變更市鎮新訂鎮特定區計畫（部分水溝土地為住宅區及部分住宅區為水溝土地）案

內政部

中華民國 103 年 4 月

變 更 都 市 計 畫 審 核 摘 要 表	
項 目	說 明
都 市 計 畫 名 稱	變更高雄新市鎮特定區主要計畫（部分水溝用地為住宅區及部分住宅區為水溝用地）案
變更都市計畫法令 依 據	都市計畫法第 27 條第 1 項第 4 款
變 更 都 市 計 畫 機 關	內政部
申請變更都市計畫 機 關	
本 案 公 開 展 覽 起 訖 日 期	自民國 102 年 11 月 28 日起至民國 102 年 12 月 27 日止於高雄市政府、橋頭區公所辦理公開展覽（刊登 102 年 12 月 23 日、24 日、25 日台灣導報、聯合報）
本 案 舉 辦 說 明 會 日 期	民國 102 年 12 月 18 日（於高雄市橋頭區公所舉辦）
人民團體對本案 之 反 映 意 見	無
本案提交各級都市計畫委員會審核 結 果	內政部都市計畫委員會 103 年 3 月 4 日第 822 次會議決議修正通過

圖 6 實質變更示示意图

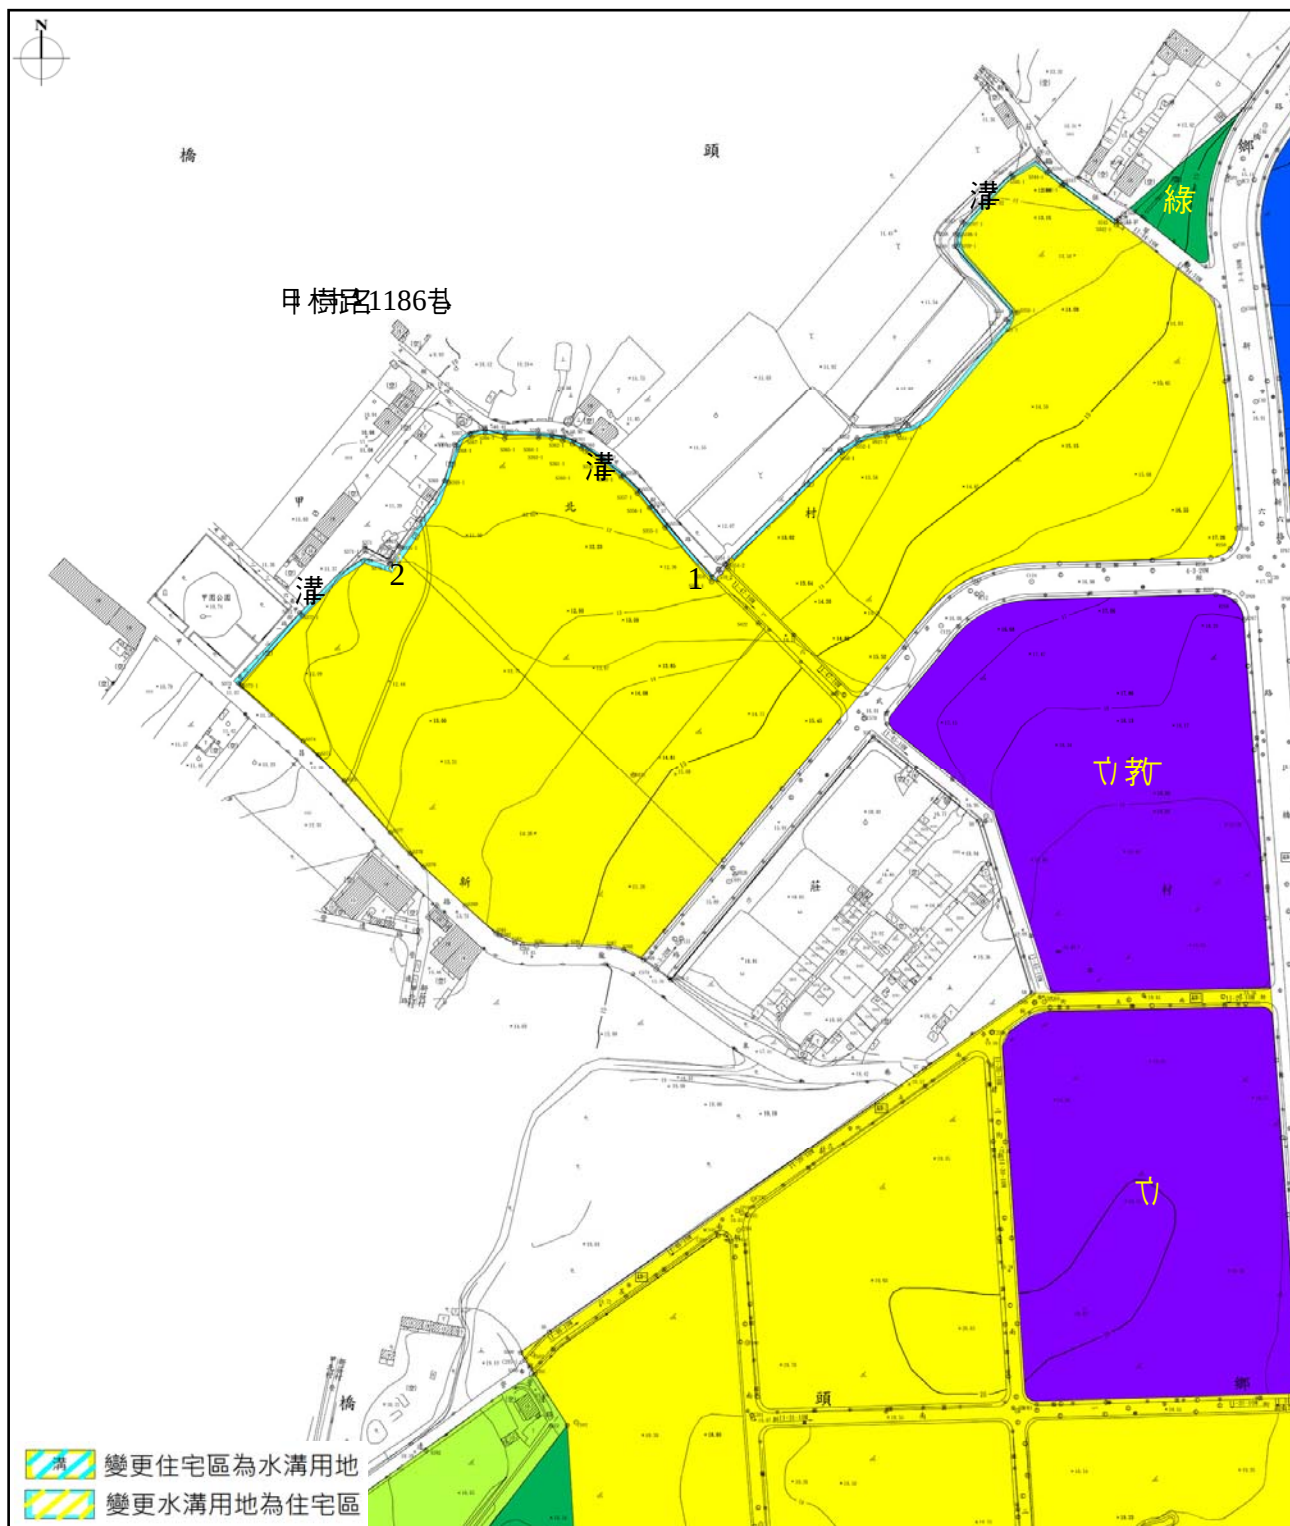
本次實質變更內容係將位於後壁田段部分355-1地號水溝用地及356-3地號住宅區變更為住宅區及水溝用地，其變更內容詳如表3及圖6所示。

編號	變更區位	變更內容				變更理由
		原計畫	面積 (公頃)	新計畫	面積 (公頃)	
1	水溝用地 (高雄市橋頭區後壁田段部分355-1地號土地)	水溝用地	0.0023	住宅區	0.0023	考量原計畫道路路線無法與區外既成道路系統連接，為利於與計畫區外道路系統銜接，應調整細部計畫道路路線與甲樹路1186巷銜接，配合變更主要計畫。
2	水溝用地 (高雄市橋頭區後壁田段356-3地號土地)	住宅區	0.0030	水溝用地	0.0030

圖 7 變更後都市計畫示意圖

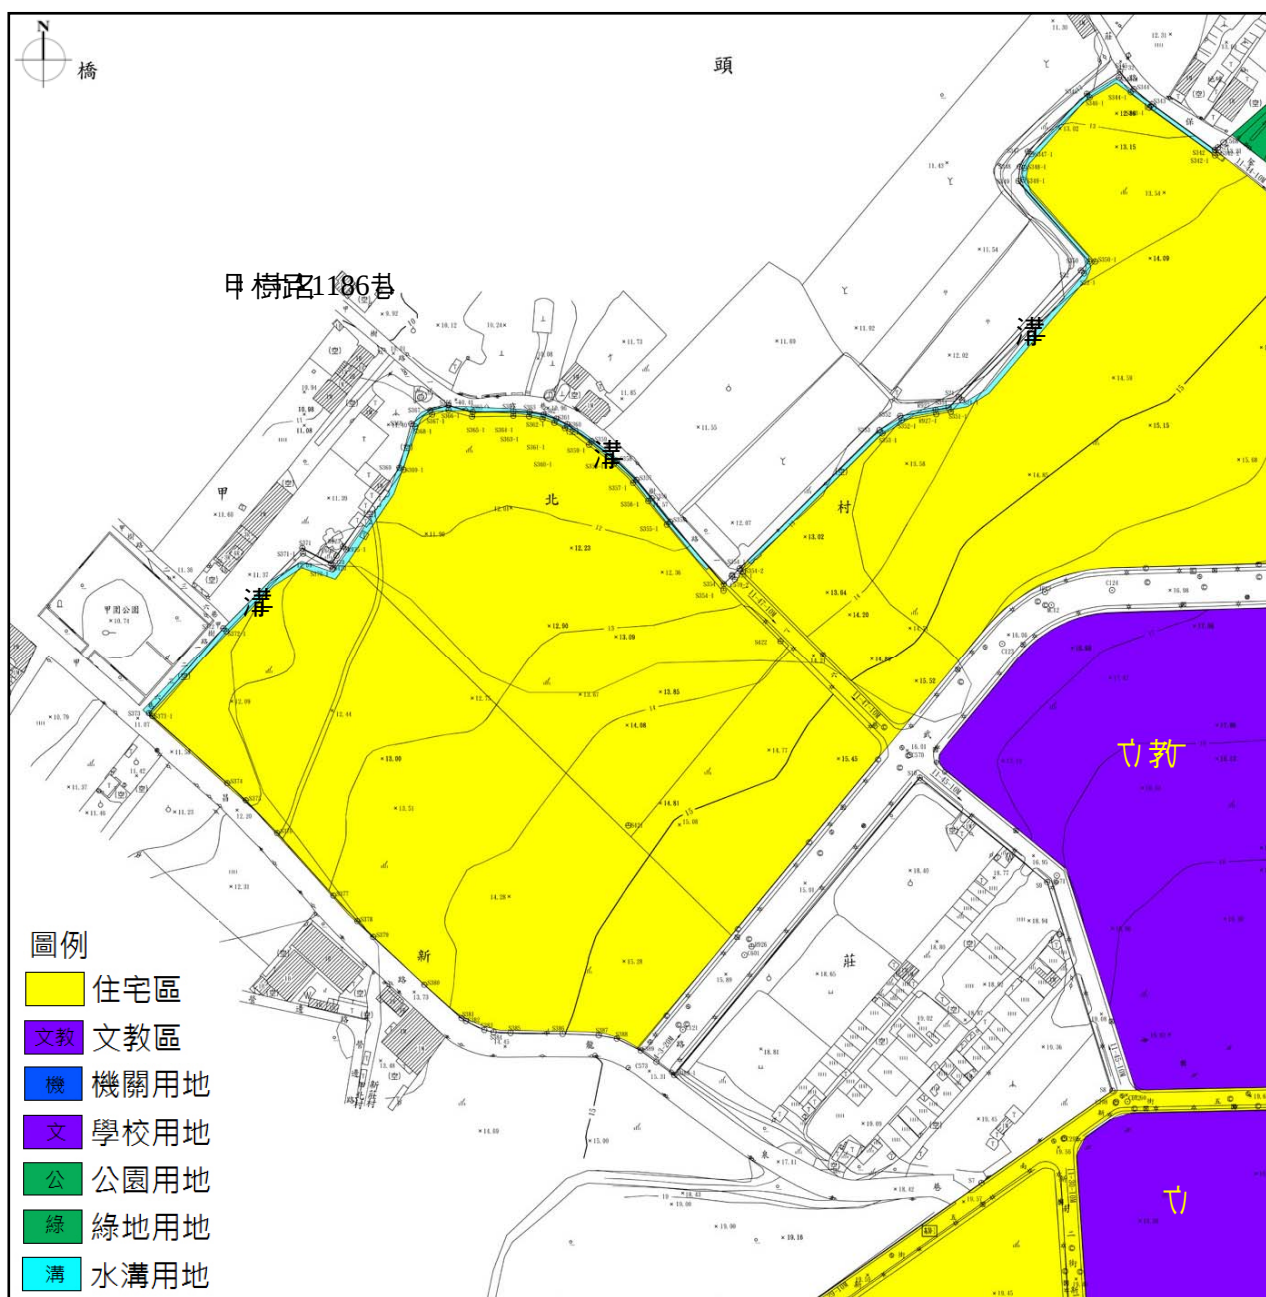
本次變更後實質計畫為住宅區計畫面積減少為602.6493公頃，水溝用地計畫面積增加為0.2007公頃，變更前後土地使用計畫面積對照表詳如表4所示、變更後土地使用計畫詳如圖7所示。
